N/Réf. : WSP20026_715_PUN
Gest. : MB/PYL
V/Réf. : 2286-0029/06/2022-541PU
Corr DPC: Pierre-Yves LAMY
NOVA : 19/PFU/1864403
Corr DU: Noémie HENRION
Louis DE TAEYE

WOLUWE-SAINT-PIERRE. Leybeek, 2 Avenue de Tervueren, 364
(= Dépôt de tram et musée du transport classé depuis le 29/11/2001 /
Inventaire)
**PERMIS UNIQUE: Rénover le dépôt de la STIB (réaménager les
locaux sociaux pour les agents , percer la façade pour des prises d'air
et des installations de chauffage et de ventilation, remplacer une porte
extérieure, pose d'un rangement à vélos et implantation de 8 modules
temporaires)**

Avis conforme de la CRMS

Nouveaux oculi. Proposition de mars 2023

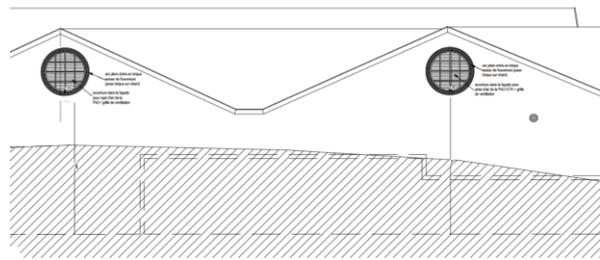
La CRMS a déjà remis un premier avis sur cette demande en date du 29/03/2023 : https://crms.brussels/sites/default/files/avis/706/WSP20026_706_PUN_Musee_du_Tram.pdf
Dans celui-ci, la CRMS n'était pas favorable aux percements, de grandes dimensions, prévus pour les gaines de prises et sortie d'air qui auraient un impact important et dommageable sur les maçonneries classées. Elle demandait de recourir à des sorties en toiture, les plus discrètes et les mieux intégrées possibles.

Cette solution a été étudiée et présentée en date du 07/07/2023 lors d'une réunion avec la STIB organisée à l'initiative de cette dernière. La CRMS l'a jugée trop impactante visuellement et, puisqu'il paraissait impossible de revoir le dimensionnement (hauteur, encombrement) des cheminées pour des raisons de normes, le retour à la VMC via oculi en façade a semblé la moins mauvaise des solutions, pour autant que l'implantation, les dimensions et la facture des nouveaux éléments s'intègrent de manière maximale, de sorte à se rapprocher au maximum des oculi déjà existants le long du Bovenberg. La CRMS a fort insisté, à cette réunion, pour qu'il soit aussi tenu compte de son avis sur les autres volets du dossier, notamment sur l'extension des locaux sociaux, pour laquelle elle était défavorable au projet.

Nouveaux oculi. Proposition d'octobre 2023

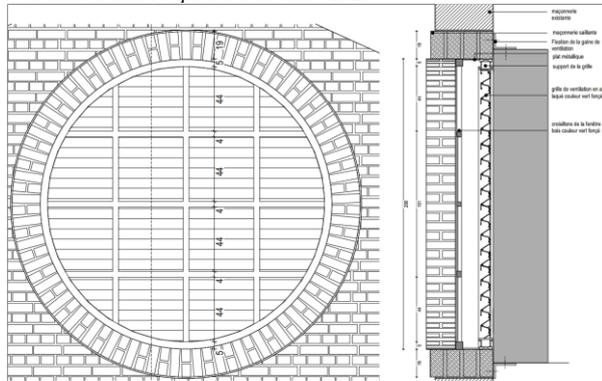
Le traitement des oculi a été revu dans le sens d'une meilleure concordance avec les oculi déjà existants côté Bovenberg (dimensions réduites, croisillons en bois, position des grilles en retrait, pourtour saillant en briques appareillées, etc...). La CRMS valide donc les nouveaux oculi, mais s'interroge sur le choix du vert foncé pour les grilles et croisillons et demande les conditions suivantes :

- Sur les croisillons de fenêtre en bois : la couleur vert foncé est-elle basée sur le ton d'origine des croisillons des oculi existant côté Bovenberg ? La CRMS demande de vérifier par sondage sur les croisillons des oculi existants ;
- Sur les grilles de ventilation prévues en alu laqué vert foncé : la CRMS demande plutôt d'utiliser un ton gris foncé ou noir, plus proche de l'aspect sombre des vitrages des oculi existants. D'autant plus s'il s'avère que les croisillons en bois sont vert foncé (ne pas utiliser le même ton pour les grilles de ventilation et les croisillons).

- démonter proprement la forge, y compris son socle, la réimplanter dans un cadre permettant de comprendre son contexte et son fonctionnement ;
- utiliser le même ton que les châssis de la lampisterie pour la mise en peinture de la nouvelle porte ;
- positionner et intégrer les conduites aériennes entre la chaudière et les locaux sociaux de manière discrète ;
- soumettre à l'approbation de la DPC un modèle de range-vélos, s'accordant avec l'ensemble classé ;
- vérifier par sondage la teinte d'origine des croisillons existants et l'appliquer aux croisillons des nouveaux oculi ;
- utiliser un ton gris foncé ou noir pour les grilles de ventilations des nouveaux oculi (ne pas utiliser le même ton pour les grilles de ventilation et les croisillons).
